ZDP.272.4.2026

## WYJAŚNIENIA ORAZ ZMIANA TREŚCI SWZ

**Dotyczy postępowania o udzielenie zamówienia publicznego pn.: „Rozbudowa drogi powiatowej nr 2069T (ul. Kopernika) w Skarżysku-Kamiennej i nr 1759T w Lipowym Polu Skarbowym na odcinku od ul. Rycerskiej do skrzyżowania z drogą powiatową nr 1759T (ul. Wesola) wraz z przebudową obiektu mostowego”.**

**Pytanie 31**

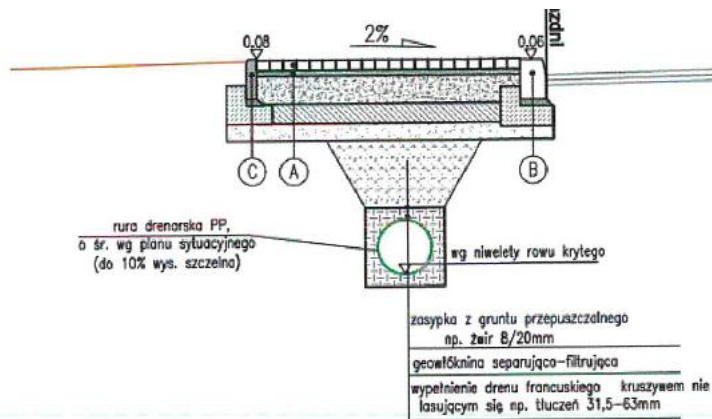
Przedmiar robót branża drogowa nie zawiera wykonania drenu pod projektowanym chodnikiem zgodnie z przekrojem normalnym nr 6 na rys.2.4 projektu wykonawczego. Prosimy o wprowadzenie pozycji do przedmiaru robót, która zgodnie z ROZPORZĄDZENIEM MINISTRA ROZWOJU I TECHNOLOGII z dnia 20 grudnia 2021 r. w sprawie szczegółowego zakresu i formy dokumentacji projektowej, specyfikacji technicznych wykonania i odbioru robót budowlanych oraz programu funkcjonalno-użytkowego (Dz.U.2021 poz. 2454) jest integralną częścią dokumentacji projektowej.

**Odpowiedź: Uwzględniono pozycje w przedmiarze robót. Zaktualizowany przedmiar robót został opublikowany jako załącznik nr 1 do Wyjaśnień.**
